REPÚBLICA DE CHILE
SERVICIO DE EVALUACIÓN AMBIENTAL
REGIÓN DE LA ARAUCANÍA

MATERIA: Pertinencia Ingreso SEIA Modificaciones Proyecto Central Hidroeléctrica de Pasada Añihuerraqui, comuna de Curarrehue.

RESOLUCION EXENTA N° 44 /2018³ ³

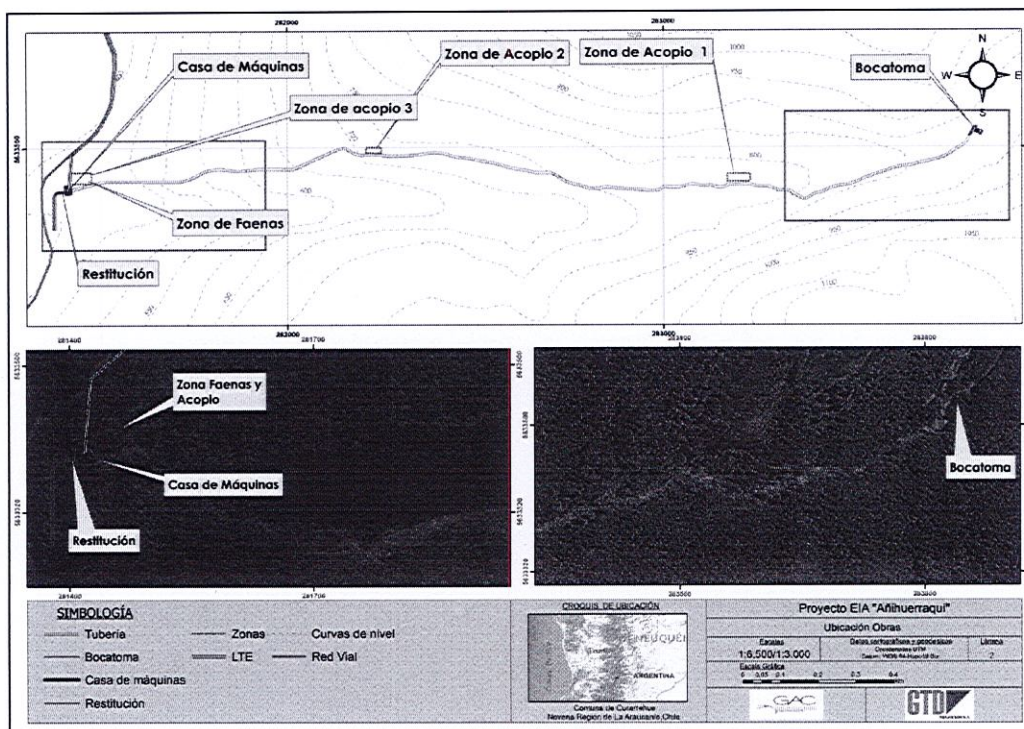
De acuerdo a los avances en la ingeniería de detalle del Proyecto, se ha concluido que se requiere menor superficie para acopio de materiales durante la construcción de la central. Por lo tanto, se reducirá el tamaño de las zonas de acopio N° 1 y 2, lo que implica disminuir el área de intervención del Proyecto, como se presenta en la siguiente tabla:

La ubicación de las zonas de acopio no se modificará, tampoco el tipo de materiales que serán almacenados temporalmente en dichos sitios, ni el tipo y cantidad de maquinaria a emplear en su habilitación. Disminuirá, junto con la superficie, los volúmenes de tierra a remover y el tiempo empleado en habilitar ambas zonas, como se detalla en la siguiente Tabla. Cabe precisar que la zona de acopio N°3 no será modificada.

3.1. Respecto de los ajustes en las superficies de acopio N° 1 y N° 2, no son significativas desde el punto de vista ambiental ya que corresponde a una disminución y no un aumento de superficie intervenida (1.800 m² a 690 m²), además que los acopios son considerados obras de carácter transitorias, el tiempo considerado para esta actividad disminuye de dos a una semana y los volúmenes de tierra bajan de 900 m³ a 600 m³.

Figura: Ubicación perfiles zona de puentes

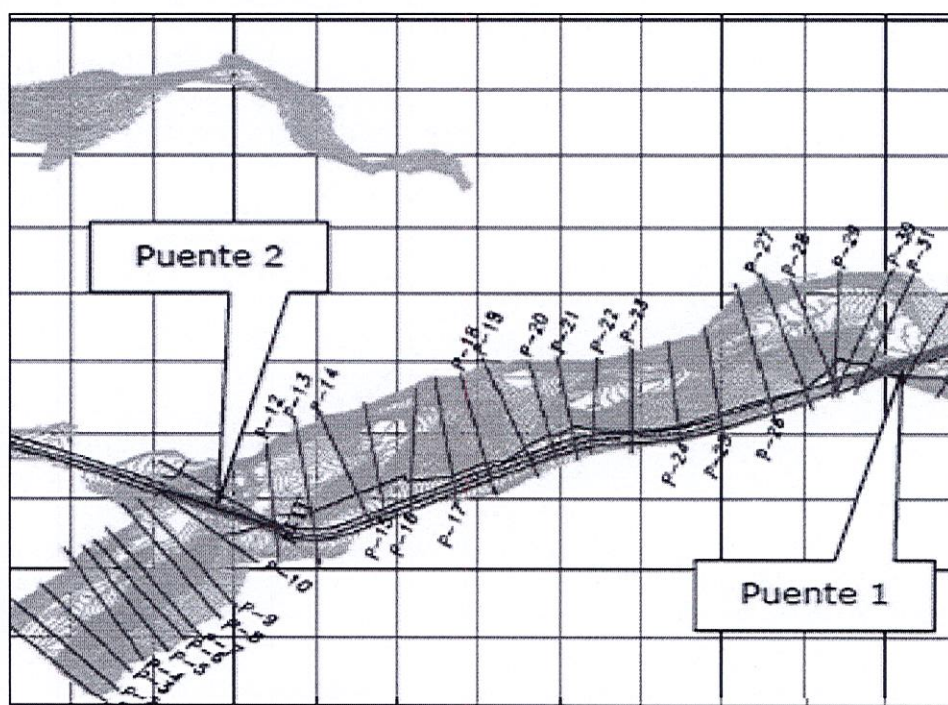
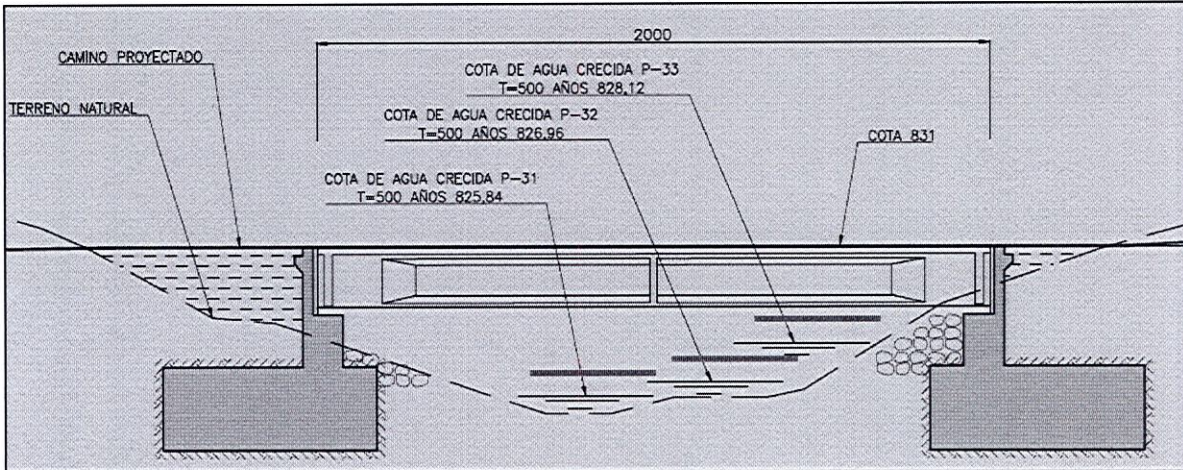
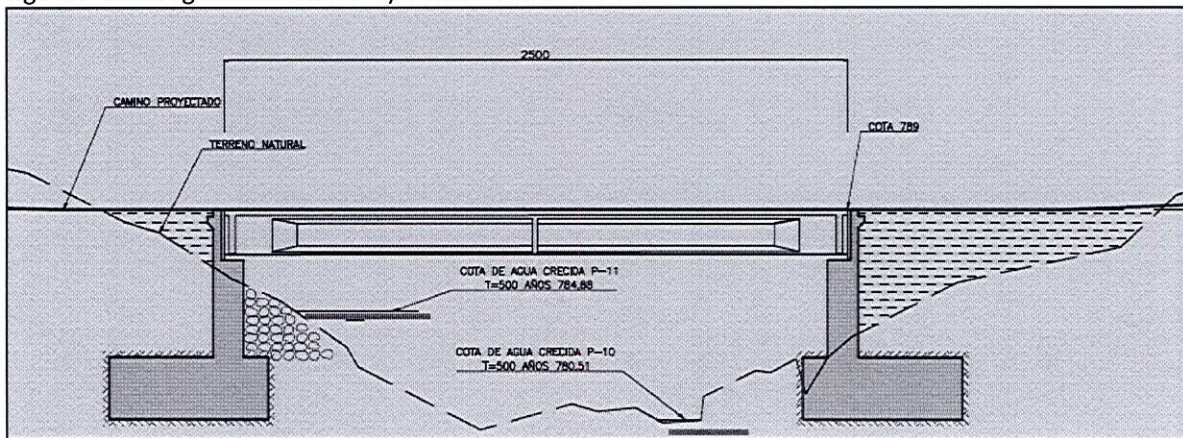
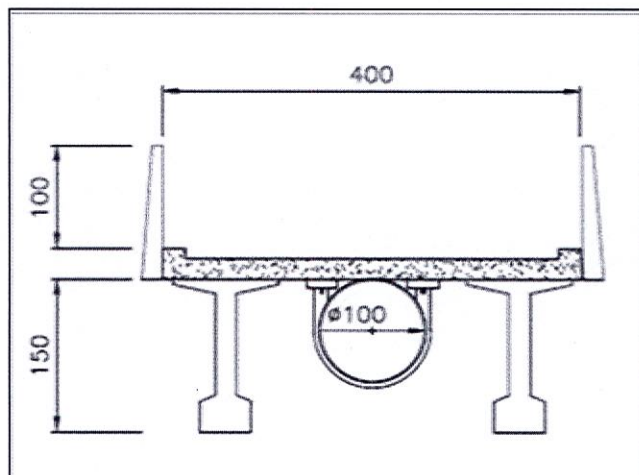
El ajuste que se presenta a análisis de pertinencia, tiene relación a la longitud de los puentes antes descritos, la cual será mayor a la proyectada originalmente, pero quedando siempre fuera del cauce. Para tales efectos, se realizó un estudio estructural que evaluó si los nuevos puentes de cruce de la tubería cumplen con los criterios de tensión y deformación admisible que establece la literatura de referencia (Shigley's Mechanical Engineering Design, 2011, y el Manual de Carreteras del MOP). Los avances en los estudios de ingeniería de detalle permiten corroborar la necesidad de precisar estas obras como se describe.

Los resultados proyectaron que el primer cruce será de 24,7 metros de largo y el segundo de 28,5 metros de largo. Del mismo modo, los estribos de ambos puentes quedarán fuera de los niveles de la crecida 1:100, de modo de no modificar el eje hidráulico del río y evitar riesgo de erosión. Esta condición ha sido aprobada por la Dirección General de Aguas, mediante la resolución exenta N° 906 del 13 de abril de 2017.

Finalmente, si bien se considera modificar la materialidad de la estructura (considerándose la construcción de una estructura metálica), se mantendrán todas las medidas de mimetización consideradas inicialmente, a decir, la tubería se emplazará entre las vigas soportantes de cada puente, y éstos serán pintados de un color semejante a los colores predominantes del sector.

3.2. Respecto de las obras de ampliación en longitud de los puentes de atraveso de tuberías de, en este caso el puente N° 1 de 20 m a 24,7 metros y el puente N° 2 de 25 m a 28.8 metros, no se considera una modificación de carácter significativa, toda vez que se mantiene su ubicación y mantiene la condición de que sus estribos (ambos puentes) están fuera de los niveles de la crecida 1:100, de modo de no modificar el eje hidráulico del río y evitar riesgo de erosión.
